RESOLUCIÓN No.

POR MEDIO DE LA CUAL SE RESUELVE UN RECURSO DE REPOSICIÓN

Que mediante Resolución con radicado No. RE-03584 del 23 de agosto de 2023, NO SE AUTORIZO la OCUPACIÓN DE CAUCE a la sociedad TRESU3 S.A.S, con NIT 901.109.004-8, representada legalmente por la señora ELVIA JIMENEZ DE URREA, identificada con cédula de ciudadanía número 21.323.541, a través de su Apoderado la señora CRISTINA MARIA HOYOS YEPES, con cédula de ciudadanía número 43.644.701 y T.P número 194.096, del C.S de la Judicatura, para la construcción de un Jarillón, en beneficio de los predios con folios de matrículas inmobiliarias número 020-172204 y 020-172205, ubicados en la vereda Aguas Claras del municipio de EL Carmen de Viboral, Antioquia, dado que no se presentó adecuadamente la información para ser evaluada, y las secciones transversales evaluadas no son representativas con las existentes.

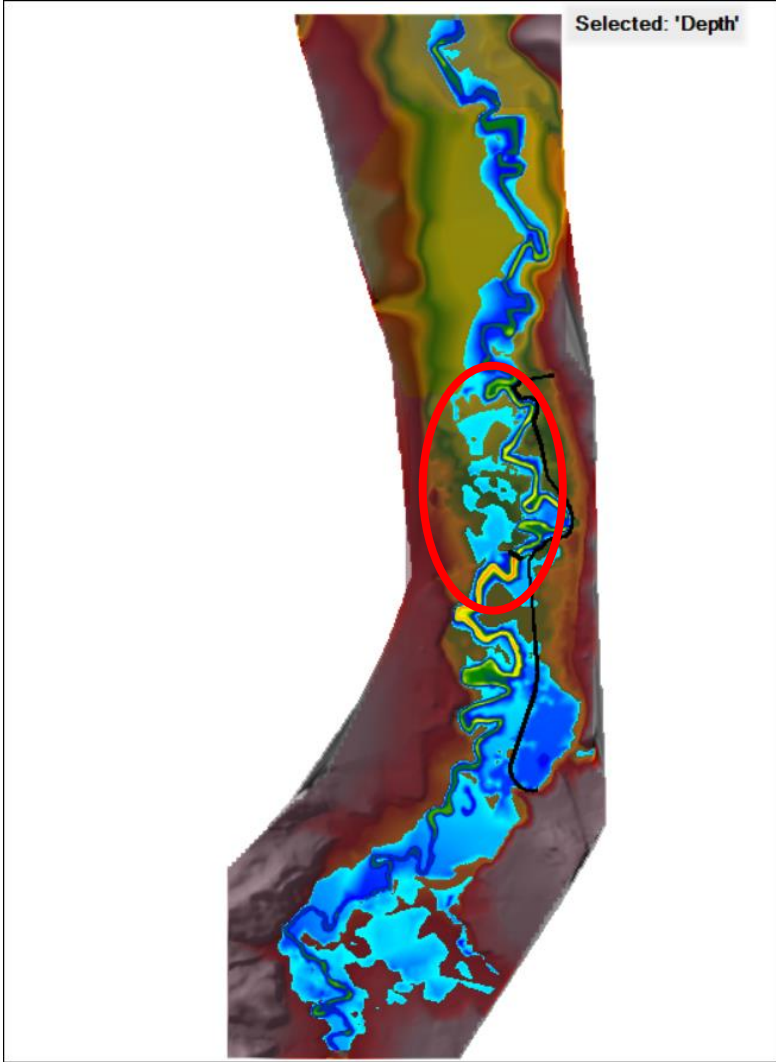
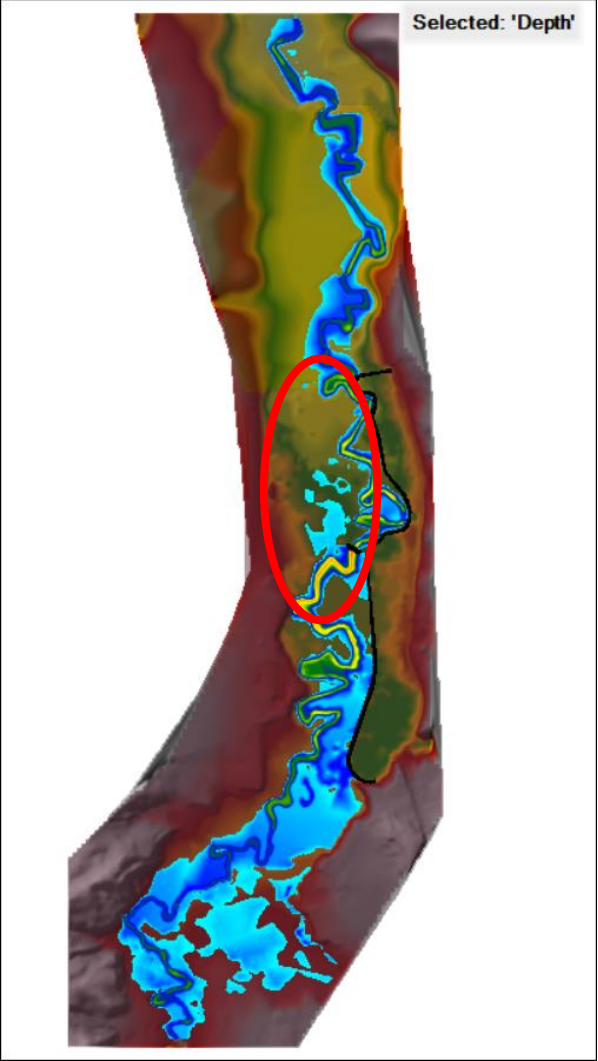
Según las secciones 6, 7, 8 y 9 trazadas, se observa que el predio vecino (en la margen izquierda de la quebrada) se clasifica como un terreno llano, en el que fácilmente se puede presentar un represamiento de agua referente a un caudal con un TR100 años, por lo tanto, la reducción de la mancha inundable no es sustentable bajo condiciones de la topografía existente, al contrario, con la implementación del Jarillón debería presentarse una extensión más amplia de la mancha en el lado contrario, tampoco es razonable la reducción de la altura de la lámina, pues no se observó en campo ninguna depresión en la topografía que sirviera como zona de amortiguación de la creciente y que en este caso, también debería evidenciarse en la modelación.

Ilustración 4. Sección 6 extraída de la modelación allegada en RAS Mapper

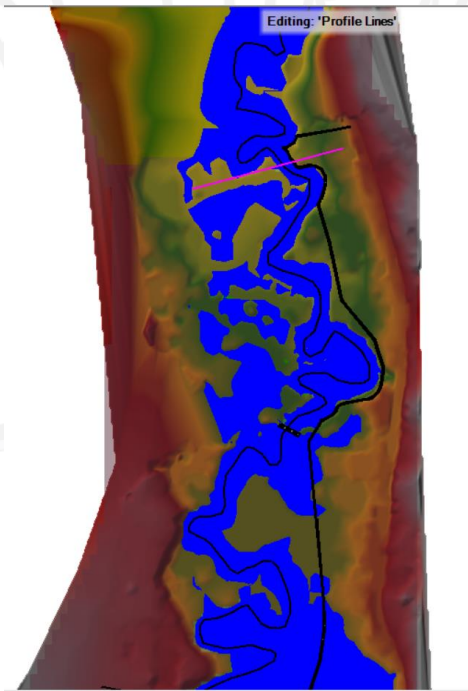
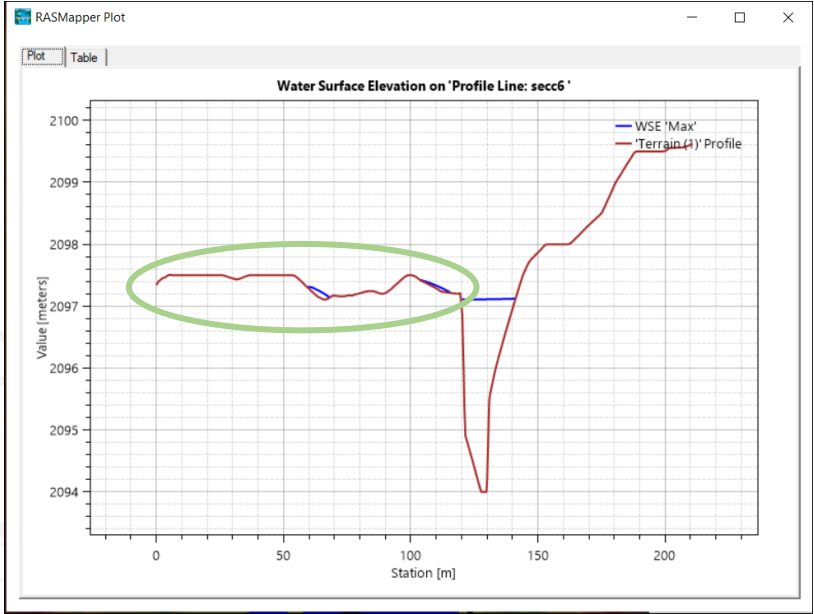
FOTOGRAFÍAS EN CAMPO	PERFILES EXTRAÍDOS DE RAS MAPPER
El terreno observado en la fotografía corresponde a la margen izquierda de la sección extraída del RAS Mapper (señalada en verde)

Ilustración 3. fotografía en campo correspondiente a la sección 6

Ilustración 6. Sección 7 extraída de la modelación allegada en RAS Mapper

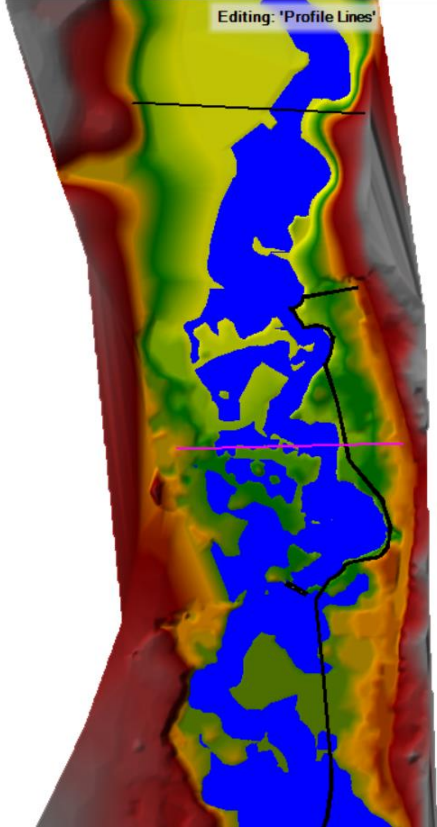
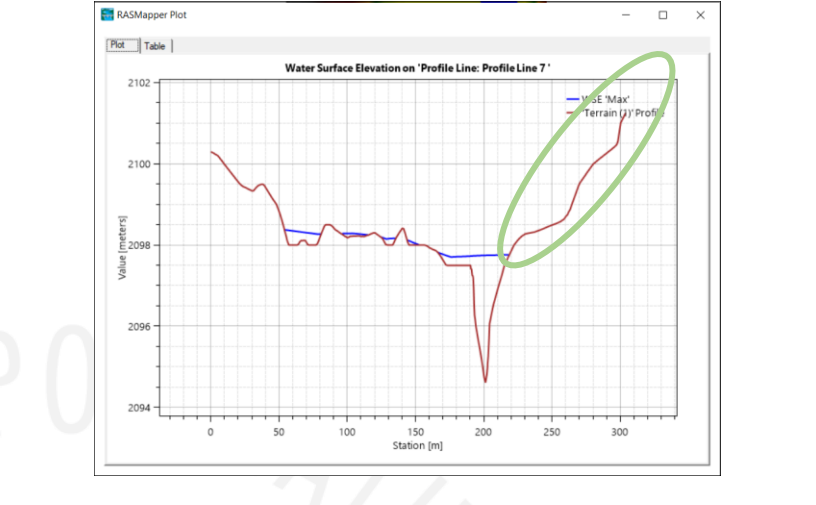
El terreno observado en la fotografía corresponde a la margen derecha de la sección extraída del RAS Mapper (señalada en verde)

Ilustración 5. fotografía en campo correspondiente a la sección 7

Ilustración 8.Sección 8 extraída de la modelación allegada en RAS Mapper

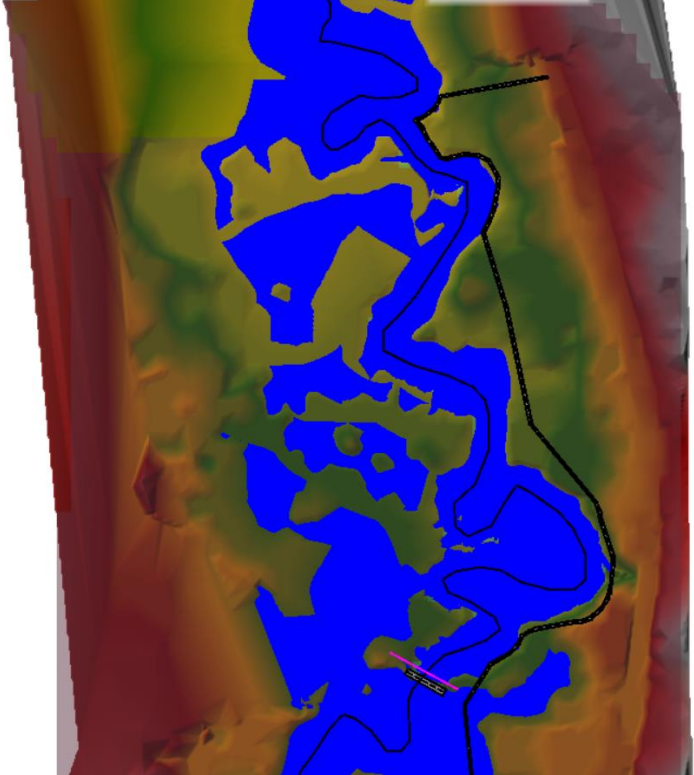
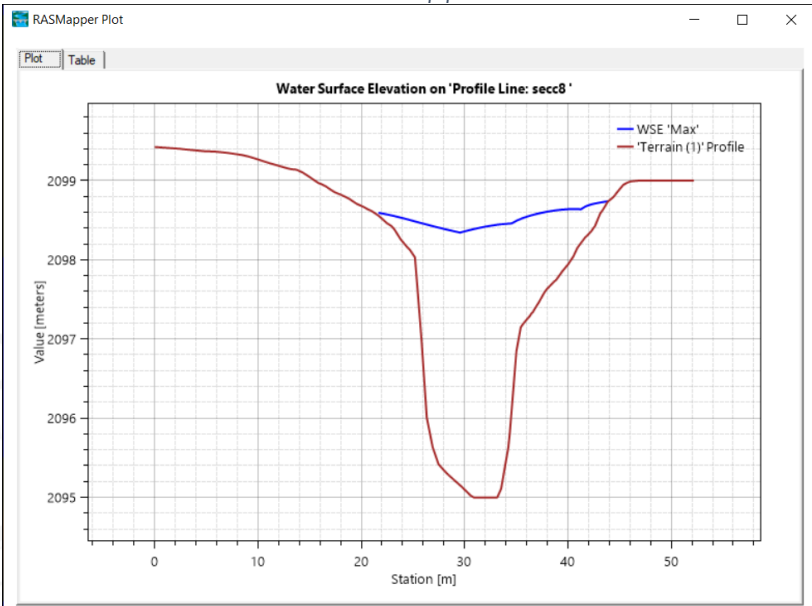
La imagen tomada desde el puente corresponde al perfil transversal del cauce

Ilustración 7. fotografía en campo correspondiente a la sección 8

La imagen corresponde a la margen izquierda del perfil definido en RAS Mapper (señalado en verde)

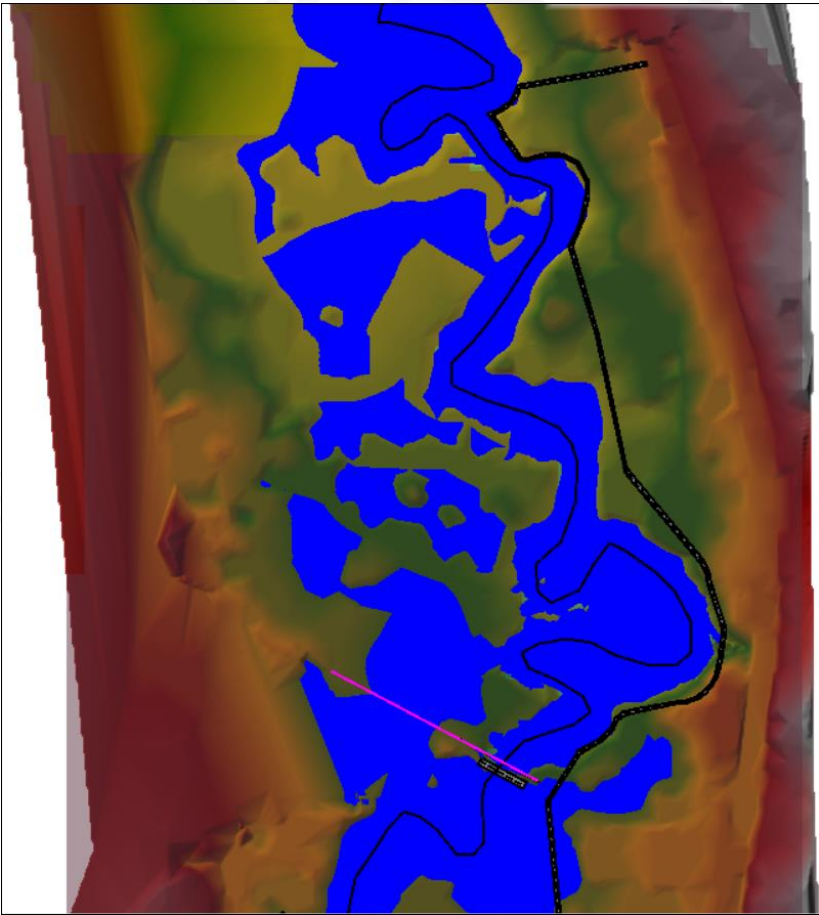
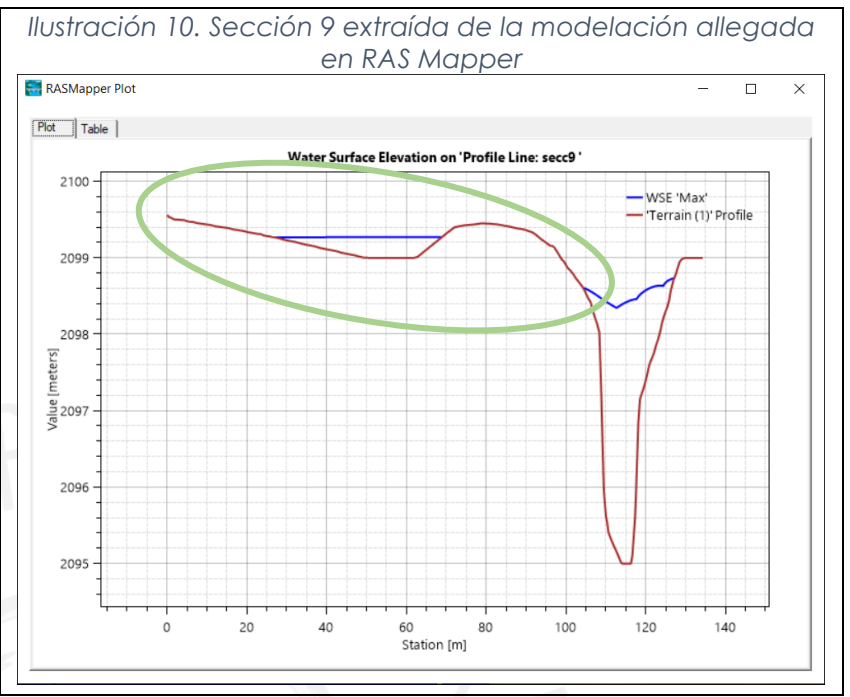
3.5 **NO** es factible acoger la información presentada mediante el Oficio CE-14130-2023 del 04 de septiembre de 2023 para **la conclusión 4.7.11** ya que: Del análisis realizado sobre el modelo hidráulico (RAS Mapper) allegado en Radicado CE-09289 del 14 de junio de 2023, se trazaron cuatro secciones transversales denominadas 6,7,8 y 9, las que fueron comparadas en campo, con fotografías tomadas en las coordenadas suministradas por el modelo, además del análisis de profundidades realizado en ArcGIS se corrobora que la realidad en campo no corresponde a la topografía reportada con la cual fue modelado el canal.

Ilustración 11. Parámetros estadísticos de la condición actual extraídos en ArcGIS por elaboración propia, haciendo uso de la modelación allegada en Radicado CE-09289

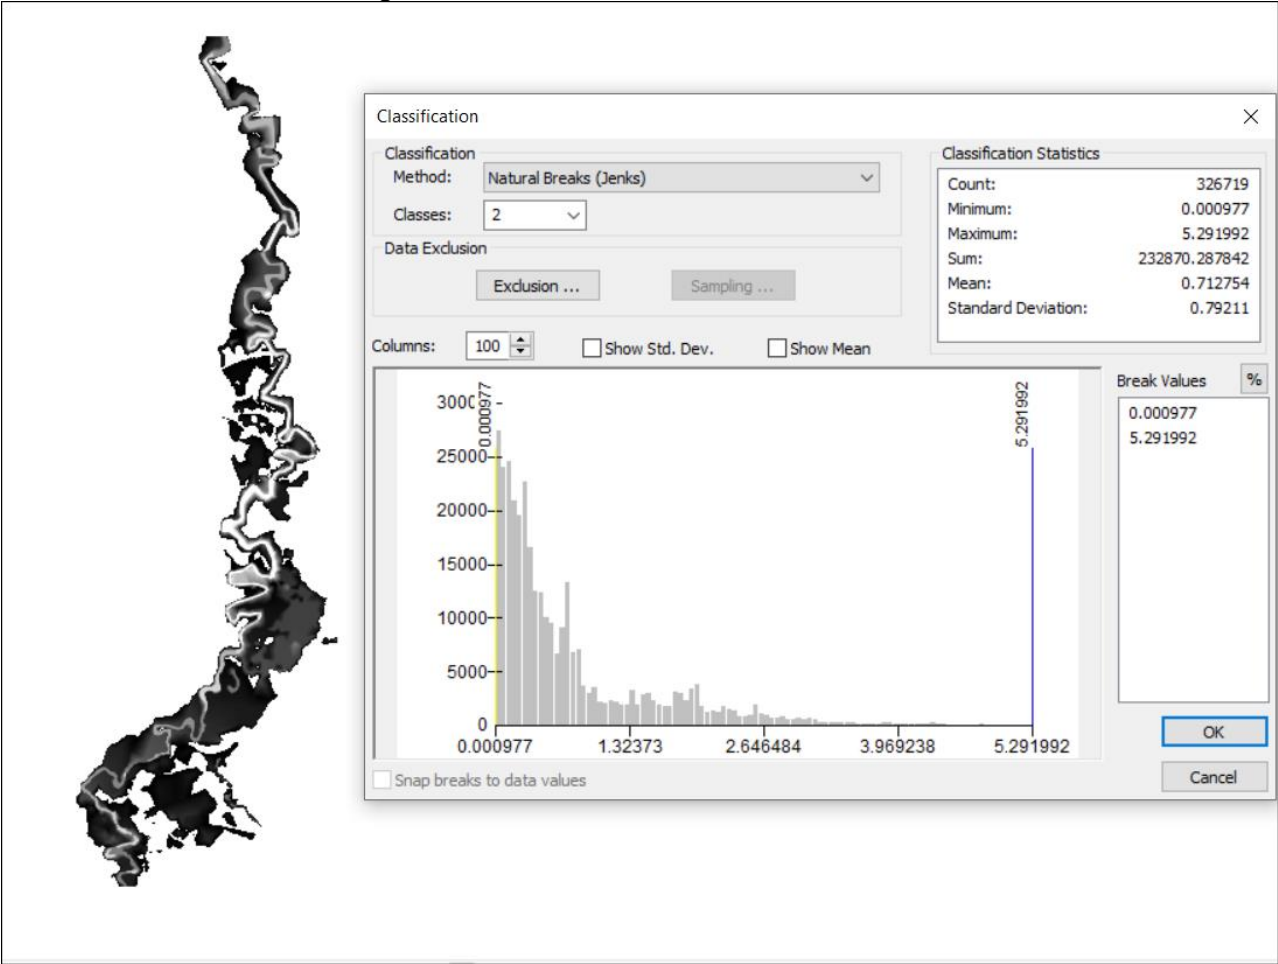
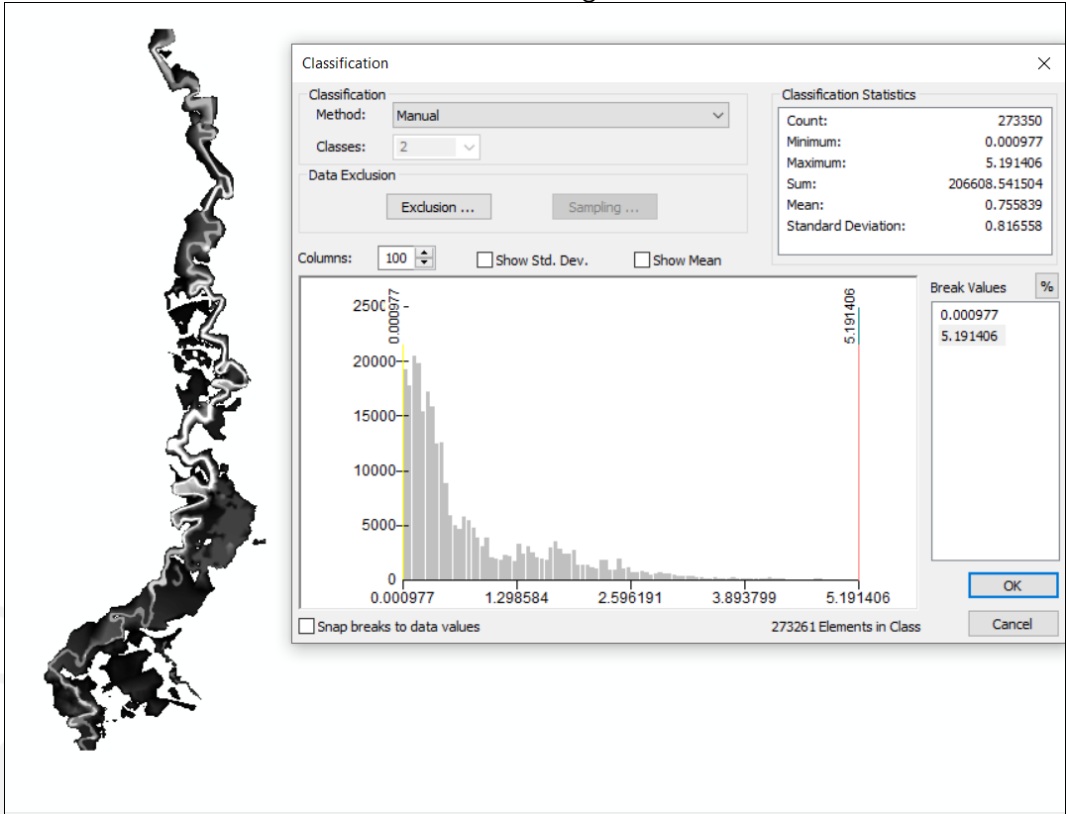
Se puede observar en las ilustraciones 11 y 12 que valores entre la condición actual y futura siguen teniendo un margen muy similar, no existe mayor variación en la profundidad bajo las dos condiciones, pues el cambio en el valor de la media aritmética es de 4 centímetros, su profundidad mínima se mantiene y su profundidad máxima presenta una disminución de 10 centímetros con la implementación de la obra, situación que como se dijo anteriormente no es razonable debido al terreno llano del tramo, como se evidencia en el análisis anterior, sin embargo, debería presentarse una extensión de área de inundación. Esta situación se corrobora en las ilustraciones 13 y 14, donde el área de la extensión de la mancha se reduce en el escenario con obras.

Ilustración 16. Grafica comparativa entre las velocidades para condición Actual Vs Futura

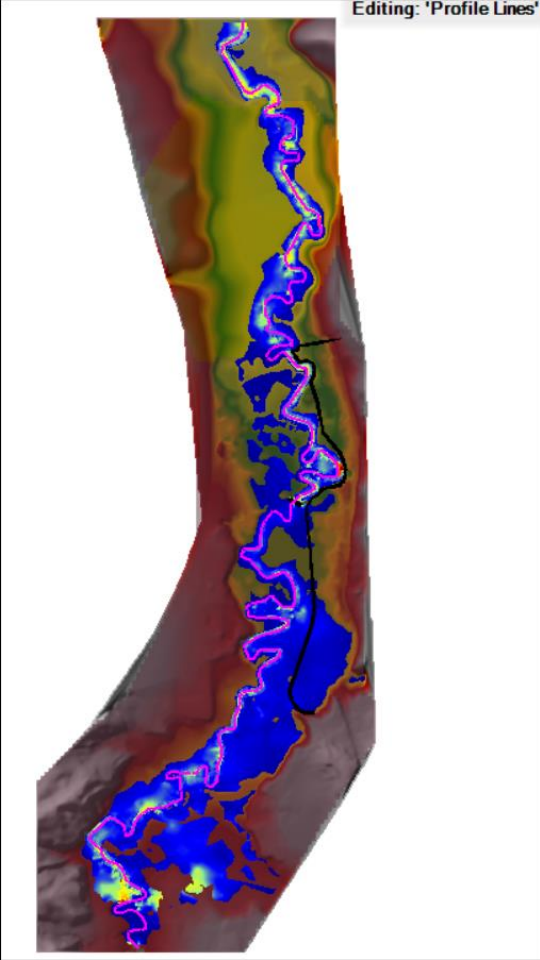
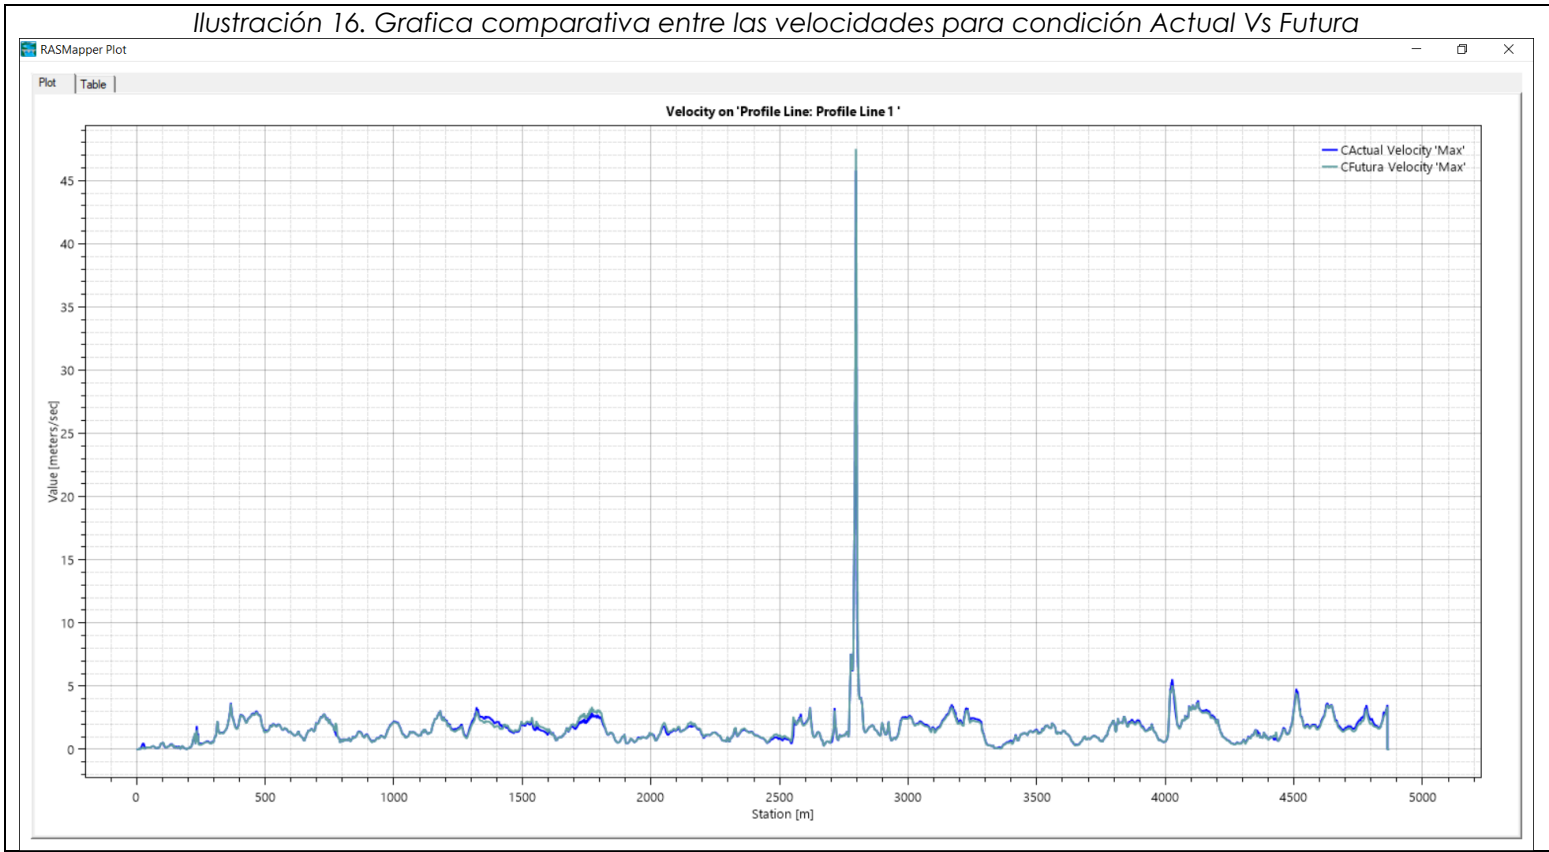
Como se observa en la gráfica de velocidades trazada por el cauce del río (ilustración 16), los cambios son mínimos entre una condición y la otra, no obstante, se aprecia un pico de más de 40 m/s, lo cual no es realista para este tipo de obras, dado que la velocidad depende entre otras variables de la rugosidad tipo de superficie (coeficiente de Manning) y la geometría del canal, de lo que no hay claridad en este caso. Por lo tanto, NO SE ACOGE LA PRETENCION DEL USUARIO.

Según el análisis presentado, hay una pérdida de área de macha de inundación, por lo que, por principio de conservación de caudal, se debían presentar aumentos en las velocidades que dieran compensación de dicho déficit de área, variaciones que, según verificadas en el trazado del perfil, son mínimas, sin embargo, se presenta un pico de una velocidad mayor al 40 m/s, lo cual no es realista para este tipo de obras, pues se generaría un proceso de socavación de gravedad.

Además aguas arriba del Jarillón el remanso del agua se refleja en un aumento leve de niveles, evidenciado porque se sumergen zonas de la llanura de inundación que sin proyecto estaban secas, no obstante, el perfil longitudinal de velocidades debería reflejar que el remanso es tal que ya el flujo con la obra se estrangula y no va subcrítico sino crítico, con lo que se aceleraría y por continuidad de masa reduciría niveles, pero esto no es lo que se evidencia en dicho perfil.
